# 川内原子力発電所

原子炉施設保安規定変更認可申請について

「緊急時対策所（指揮所）の設置に伴う変更」

2021年7月13日  
九州電力株式会社

<保安規定 第87条>

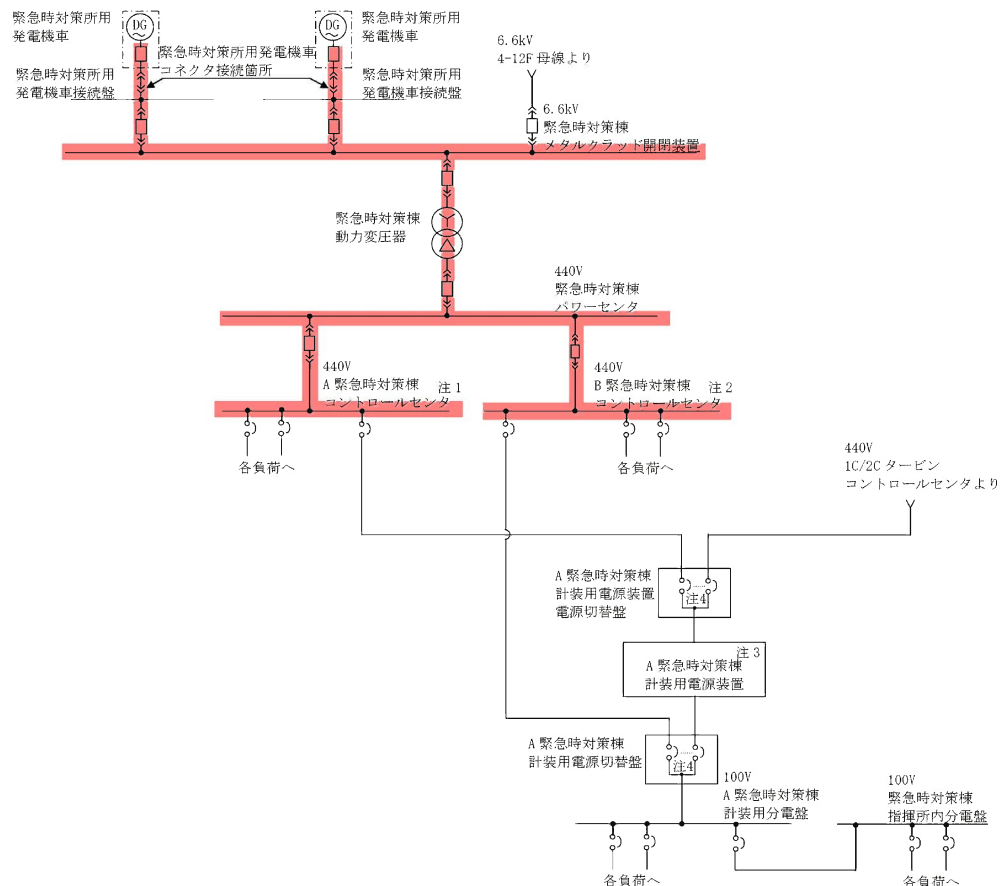
現在運用中である代替緊急時対策所の電源系統は低圧母線であり、その点検内容は電路の絶縁抵抗測定等の簡易なもののため、第87条（予防保全を目的とした点検・保守を実施する場合）の適用は不要としていた。

一方、今回申請する緊急時対策所（指揮所）の電源系統は、建屋規模の拡大によって高圧母線を含む設備構成としており、代替緊急時対策所に比べ、盤及びしゃ断器が増え（代替緊急時対策所：しゃ断器6台、緊急時対策所（指揮所）：しゃ断器114台）、点検自体や前後作業に要する時間も長くなることから第87条を適用する。

具体的には、緊急時対策所用発電機車による電源系を構成する共通系統を定期的に点検するに際し、第87条を適用するため、表87-1に以下の内容を追加する。

変更前				
規定なし				
変更後				
表 87-1 (続き)				
関連条文	点検対象設備	第 87 条適用時期	点検時の措置	実施頻度
第 83 条 (83-19-1)	・緊急時対策所用発電機車による電源系を構成する共通系統	モード1、2、3、4、5、6及び使用済燃料ピットに燃料体を貯蔵している期間	・所内電気設備の系統電圧を確認し、使用可能であることを確認する。	点検前 <sup>*3</sup> その後の1日に1回
※3：運転上の制限外に移行する前に順次実施し、その全てが終了した時点から24時間以内に運転上の制限外に移行する。なお、移行前に実施した措置については、移行時点で完了したものとみなす。
